Lancia Phedra - Mangelhafte Kälteleistung | HELLA

Mangelhafte Kälteleistung

Verzögerte Temperaturregelung

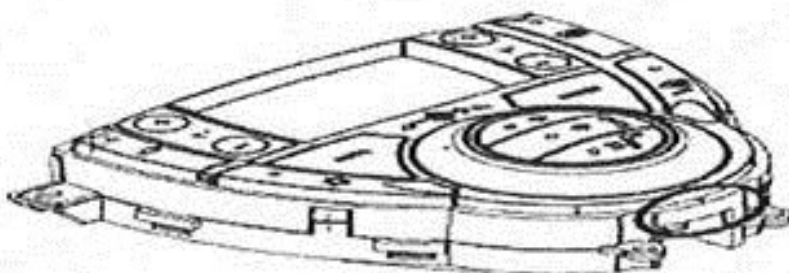
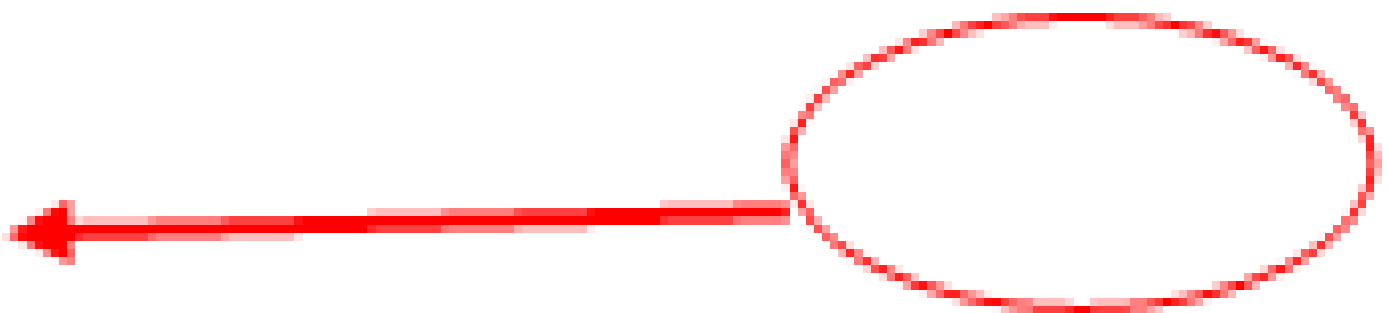
Bei o.g. Fahrzeugen besteht die Möglichkeit, dass ausgewählte Temperaturänderungen in Richtung „kalt“ nur

verzögert ausgeführt werden. Die ersten Minuten nach Temperaturänderung tritt sogar nur warme Luft aus. In vielen Fällen wird dies durch eine fehlerhafte Klimaanlage- Bedieneinheit hervorgerufen. Durch den Austausch der Bedieneinheit kann oftmals Abhilfe geschaffen werden. Die modifizierte Bedieneinheit ist mit der Kennzeichnung „S40“ versehen (siehe Zeichnung). Diese Kennzeichnung sollte sich auch auf dem Ersatzteil befinden.

Sollte bereits eine modifizierte Einheit verbaut sein, ist die

Ursache im Umfeld des Systems zu suchen.
